[ID_VIP: 9508] PROVINCIA DI ORISTANO (comuni di Palmas Arborea ed Oristano) – Progetto per la realizzazione di un impianto agro-fotovoltaico denominato "GREEN AND BLUE SERR'E ARENA", della potenza di 120 MWp, ubicato in località "Serr'e Arena" e connesso in antenna a 150 kV sulla Stazione Elettrica (SE) della RTN 220/150 kV di Oristano, previo ampliamento della stessa - Progetto Definitivo.

Parere tecnico istruttorio della Soprintendenza speciale per il PNRR.

(da *Relazione paesaggistica* – elaborato n. REL_PAES_01, figura a p. 64, con indicato il Riu Arriotti senza la relativa fascia di tutela di 150 m)

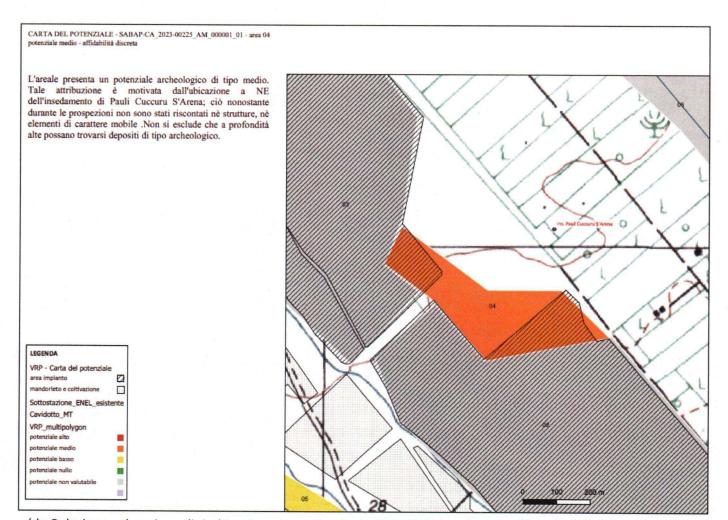
CONSIDERATO che il progetto di cui trattasi interessa direttamente aree tutelate paesaggisticamente (v. il Riu Arriotti di cui al Piano paesaggistico regionale quale bene paesaggistico tipizzato ed individuato ai sensi dell'art. 17, comma 3, lett. h, delle Norme Tecniche di Attuazione – NTA, con la relativa fascia di tutela di 150 m dalle relative sponde o piedi degli argini) come identificate dalla Regione Autonoma della Sardegna nelle proprie osservazioni al Ministero dell'ambiente e della sicurezza energetica, sopra riportate per quanto qui interessa, e dalla Soprintendenza Archeologia, belle arti e paesaggio per la città metropolitana di Cagliari e le province di Oristano e Sud Sardegna nel parere endoprocedimentale del 03/05/2023 (Allegato n. 1):

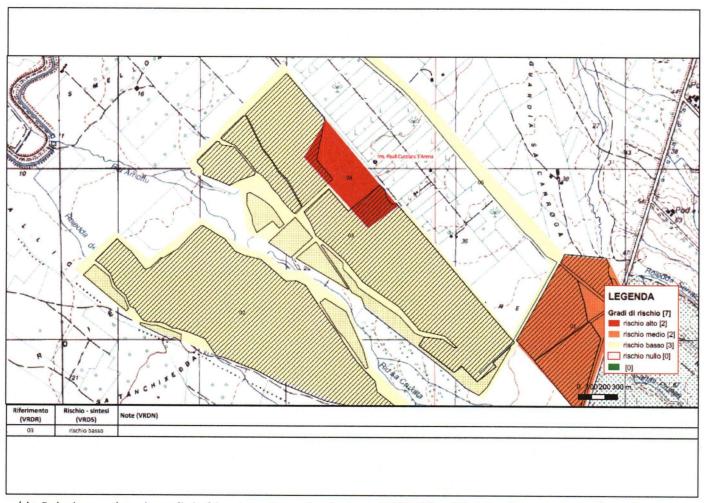
CONSIDERATO che il progetto proposto si pone in vicinanza anche di elementi archeologici identificati dalla Soprintendenza Archeologia, belle arti e paesaggio per la città metropolitana di Cagliari e le province di Oristano e Sud Sardegna con il parere endoprocedimentale del 03/05/2023 (v. Insediamento Pauli Cuccuru S'Arena - paragrafo B.1.1.d – Assetto storico culturale – PPR-BUR 10081, ed indicato nella *Relazione valutazione di rischio e impatto archeologico* del Proponente, p. 11), per il quale l'impianto agrivoltaico proposto si pone ulteriormente all'interno della fascia di rispetto di 500 m come definita dalla lett. c-quater del comma 8 dell'art. 20 del D.Lgs. n. 199 del 2021:

(da *Relazione paesaggistica* – elaborato n. REL_PAES_01, figura a p. 65, con indicato il Riu Arriotti senza la relativa fascia di tutela di 150 m e l'insediamento tipizzato ed individuato dal PPR quale bene paesaggistico ai sensi degli articoli 48 e 49 delle NTA – v. il simbolo con tre punti BLU disposti a triangolo, rispetto all'area di impianto con linee continue ROSSE)
